Ministero dell'Ambiente e della Tutela del Territorio e del Mare

Parere n. 1991 del 12/02/2016

Progetto	<p><i>Varianti ex Art. 169 Dlgs n. 163/2006</i></p> <p><b>Corridoio Plurimodale Tirreno - Brennero. Raccordo Autostradale tra l'Autostrada A15 della Cisa Fontevivo (PR) e l'Autostrada A22 del Brennero - Nogarole Rocca (VR) – 1°Lotto funzionale. Fontevivo-Trecasali/Terre Verdiane"</b></p> <p>ID_VIP:3132</p>
Proponente	<p><b>Autocamionale della CISA S.p.A</b></p>

Fig.8. Via Grande—raffronto tra la fascia di rispetto in PD (in verde) e configurazione prevista nel PE (in rosa)

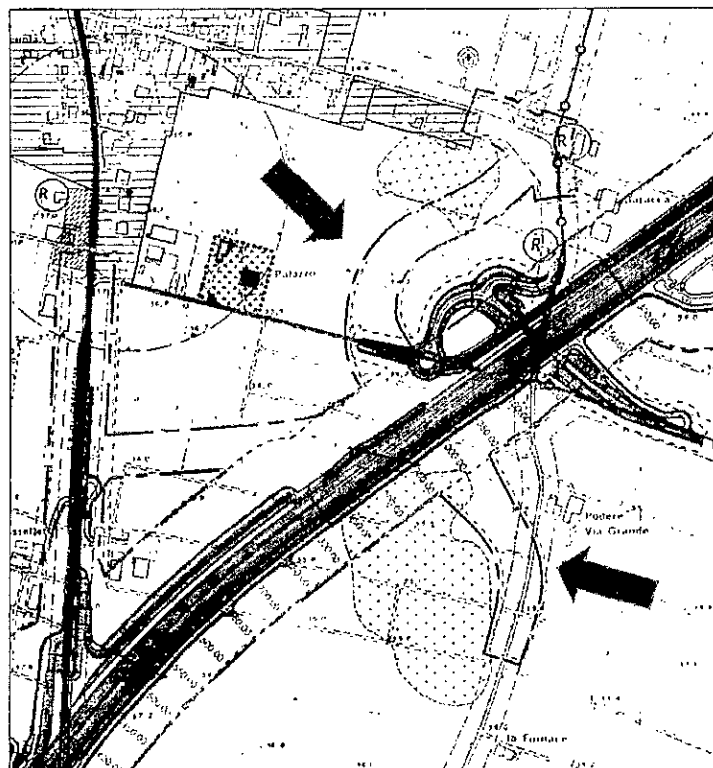
A tale proposito, sono pervenute le osservazioni della Regione Emilia Romagna acquisite con nota prot. CTVA-2015 4007. La Regione E.R. evidenzia che *"la variante appare non essere interamente contenuta nelle fasce di rispetto del progetto definitivo approvato e comporta l'occupazione di nuove aree non già assoggettate al vincolo preordinato all'esproprio"* osservazione confermata nella *"Relazione sintetico descrittiva delle varianti"* trasmessa dal Proponente con nota prot. 9670 del 21/09/2015 nella quale si legge (pag. 7) *"L'inserimento della modifica comporta l'occupazione di una limitatissima porzione di territorio ( 3.600 mq) al di fuori delle fasce di rispetto approvate con il Progetto Definitivo: trattasi di una modifica di carattere non sostanziale rispetto all'ubicazione dell' opera"*. L'area ricade in una zona agricola. Inoltre sempre nella stessa nota la Regione Emilia Romagna evidenzia che *"la nuova soluzione proposta interferisce parzialmente con l'area SIC-ZPS IT4020017 Area delle risorgive di Viarolo, Bacini di Torrile, Fascia golenale del Po"*.

A tale proposito lo stesso Comune di Sissa Trecasali (in allegato alla sopracitata nota della regione Emilia Romagna) osserva che "i modesti sforamenti rispetto alla fascia di rispetto autostradale sono stati determinati proprio dalle richieste ufficiali della stessa Amministrazione comunale in qualità di Ente interferito; e che il rilevato, in accordo con le associazioni ambientaliste presenti nel territorio è stato traslato verso nord al fine di preservare un filare di platani di elevato pregio paesaggistico comportando lo sconfinamento (ritenuto trascurabile e condivisibile) nell'area SIC ZPS"

Riguardo alla variante alla viabilità interferita Via Grande (VA04) la modifica, richiesta dal Comune di Sissa Trecasali in qualità di Ente interferito, comporta l'occupazione di una limitatissima porzione di territorio agricolo (3.600 mq) al di fuori delle fasce di rispetto approvate con il PD e quindi si ritiene di carattere non sostanziale rispetto all'ubicazione dell'opera; inoltre la nuova configurazione consente la restituzione al territorio di un'area altrimenti interclusa tra una rampa e il tracciato autostradale, risultando migliorativa dal punto di vista del consumo di territorio. Riguardo all'interferenza con l'area SIC-ZPS IT4020017 "*Area delle risorgive di Viarolo, Bacini di Torrile, Fascia golenale del Po*" si rileva che la variante rappresenta una soluzione di compromesso raggiunta in accordo con il Comune interessato e con le associazioni ambientaliste presenti nel territorio, finalizzata a salvaguardare un filare di platani di elevato pregio paesaggistico. La Valutazione di Incidenza sul sito era stata già redatta dal Proponente in occasione della precedente fase di Verifica dell'Ottemperanza e dall'esame della stessa si rilevava la non significatività degli effetti sul sito, sia nella fase di cantiere sia in quella di esercizio (cfr. parere di questa Commissione sulla II fase di VO del Progetto Definitivo "Corridoio plurimodale Tirreno Brennero Raccordo Autostradale Autostrada della CISA A15 Autostrada del Brennero A22 Fontevivo (PR) Nogarole Rocca (VR)" emesso in data 27/09/2005).

Fig. 10 tratto finale dell'opera VO02 tra SP08 e SP10, in arancio soluzione del PD, in blu soluzione di PE

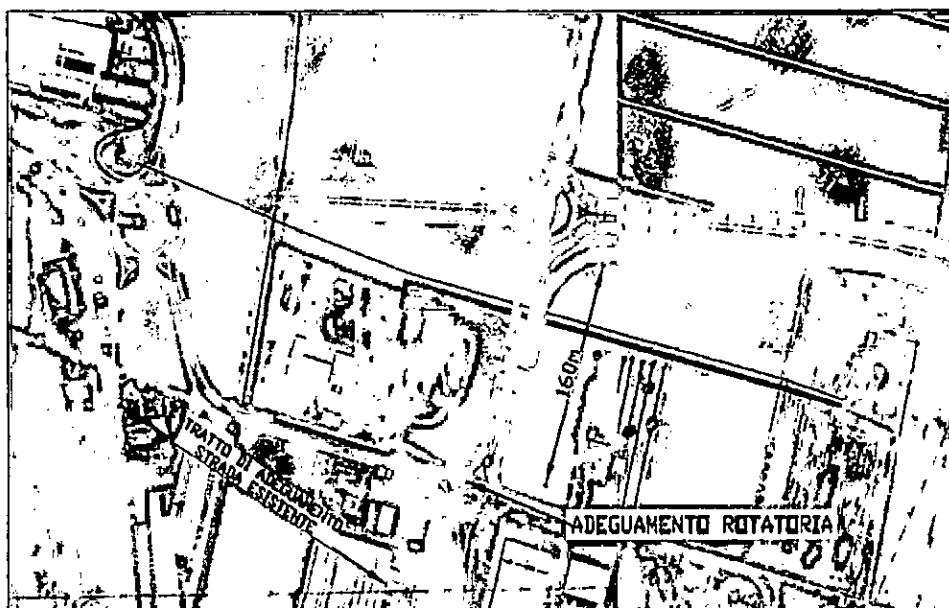
A tale proposito, sono pervenute le osservazioni della Regione Emilia Romagna acquisite con nota prot. CTVA-2015 4007. La Regione E.R. evidenzia che

- *"si deve evidenziare che l'opera di viabilità di adduzione all'autostazione 'VO02 - Raccordo Autostazione "Trecasali-terre Verdiane" - 'rotatoria SP10" fa parte dell'itinerario Cispadano ed in particolare è compresa nel tratto tra Brescello e San Secondo Parmense, per il quale il Piano Regionale Integrato dei Trasporti (PRIT) prevede una nuova infrastruttura a carreggiate separate a 2 corsie/senso e svincoli "senza punti di conflitto". La variante proposta per il tratto di connessione alla rotatoria sulla S.P.10 "di Cremona", conseguente all'interferenza con un metanodotto della Società SNAM, introducendo una deviazione di tracciato e un'ulteriore rotatoria e avvicinandosi agli insediamenti limitrofi sembra rappresentare una soluzione di continuità del tracciato dell'asse Cispadano che appare peggiorativa rispetto alla previsione del progetto approvato"*.

Nella documentazione trasmessa dal Proponente si fa peraltro presente che la soluzione proposta, che non riveste nè carattere sostanziale nè localizzativo, offre il vantaggio di comportare un minor impatto ed un minor consumo di territorio rispetto alla soluzione del Progetto definitivo, in quanto non si tratta di una nuova viabilità, bensì di un modesto adeguamento della viabilità esistente, contenuto all'interno della fascia di rispetto di strade esistenti (cfr figura seguente).
